## **BAB IV**

### **REVISI PENGEMBANGAN DESAIN**

#### **4.1 SITEPLAN**

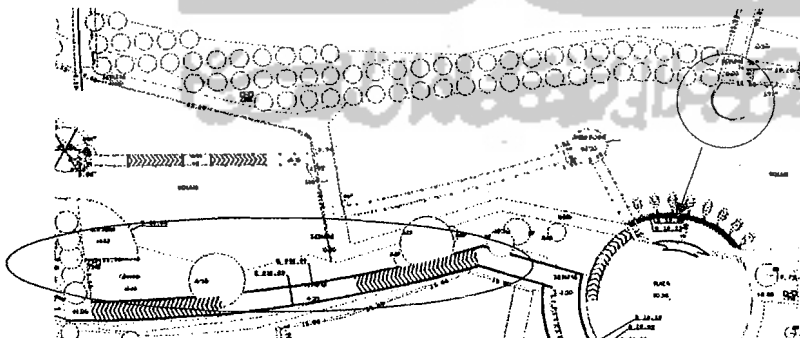
View lock axis yang kurang diolah pada desain yang lalu, dirancang ulang dengan menambah deck berbentuk lingkaran yang mengambang di kolam. Deck dibuat dengan struktur kantilever berfinishing kayu ulin. Struktur pada deck ini serupa dengan deck pada loket becak air.

Supaya water slide terlihat dari view lock axis, desain yang ikut berubah dan terlihat pada siteplan adalah loket becak air. Yang berubah level lantainya menjadi pada ketinggian 0,00. Dengan demikian, pintu masuk loket ini juga mengalami perubahan, yaitu dari sebelah barat ke sebelah timur.

Pada desain yang lalu, tidak terdapat taman bermain. Karena fungsinya sebagai sarana rekreasi penunjuang, maka taman bermain diletakkan pada area disebelah selatan zone rest area 3, dengan akses dari deck rest area zone 3.
